Confidential	Product Development Design Change Request 产品开发设计变更请求				Version 15 Effective date:2024-10-30th	
					Design Change Request No. 24_128	
Customer project Name/ 客户项目名称: JIM-493 MCR No. / MCR号:						
Sample status / 样件状态: ☒ A Sample ☐ B Sample ☐ C Sample ☐ D Sample						
Change part&product Name/更改零部件产品的名称(简要描述)

PDEC R24-128

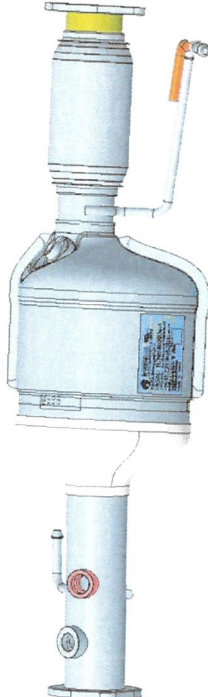
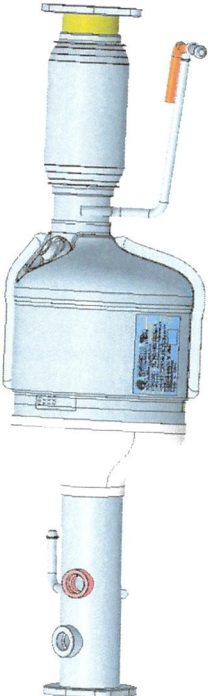
1.7g/in3 WCL SCR涂敷+3g/cft ASC老化件		2.0g/in3 WCL SCR涂敷+1.5g/cft ASC老化件		1.7g/in3 WCL SCR涂敷+1.5g/cft ASC老化件	
SCR/ASC	总成号	催化剂号	总成号	催化剂号	总成号	催化剂号
	F01ZH003GL-53	F01Z5017FJ-40	F01ZH003GL-54	F01Z5017YD-51	F01ZH003GL-55	F01Z5017FJ-41

PDECR 24-128

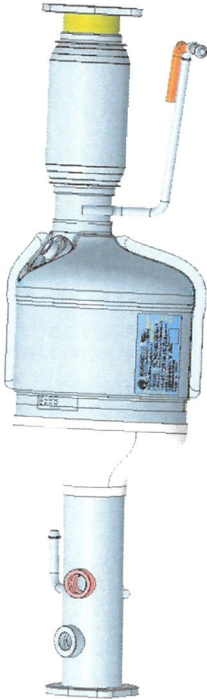
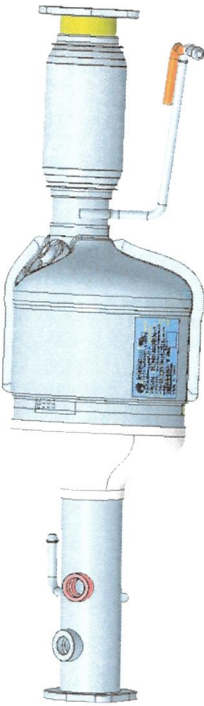
零件号		零件名称	Project	样件阶段	变更来源
F01ZH003GL-53		SCR UNIT	JIM-493	A	BOSCH/Customer
		变更后			
变更前					
变更描述		 SCR UNIT: F01ZH003FV-02 SCR WELDING: F01Z5017W9-01 SCR CANNING: F01Z5017WA-01 SCR CATALYST: F01Z501891 SCR UNIT: F01ZH003GL-53 SCR WELDING: F01Z50180C-53 SCR CANNING: F01Z50180D-53 SCR CATALYST: F01Z5017FJ-40			
变更原因		释放1.7g/in3 WCL SCR涂敷+3g/cft ASC老化件做测试;			
风险点（影响）		无			
验证方法		无

PDEC R 24-128

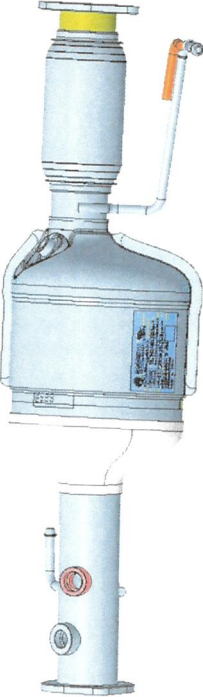
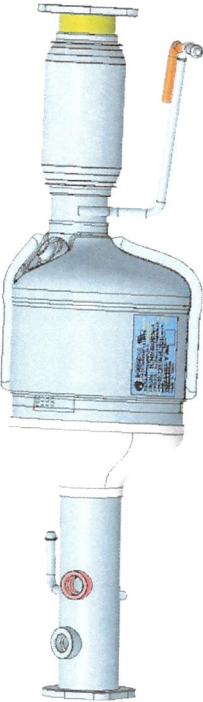
零件号	零件名称	Project	样件阶段	变更来源
F01ZH003GL-54	SCR UNIT	JIM-493	A	BOSCH/Customer
变更前		变更后		
变更描述	  SCR UNIT: F01ZH003FV-02 SCR WELDING: F01Z5017W9-01 SCR CANNING: F01Z5017WA-01 SCR CATALYST: F01Z501891 SCR UNIT: F01ZH003GL-54 SCR WELDING: F01Z50180C-54 SCR CANNING: F01Z50180D-54 SCR CATALYST: F01Z5017YD-51			
变更原因	释放2.0g/in3 WCL SCR涂敷+1.5g/cft ASC老化件做测试;			
风险点 (影响)	无			
验证方法	无
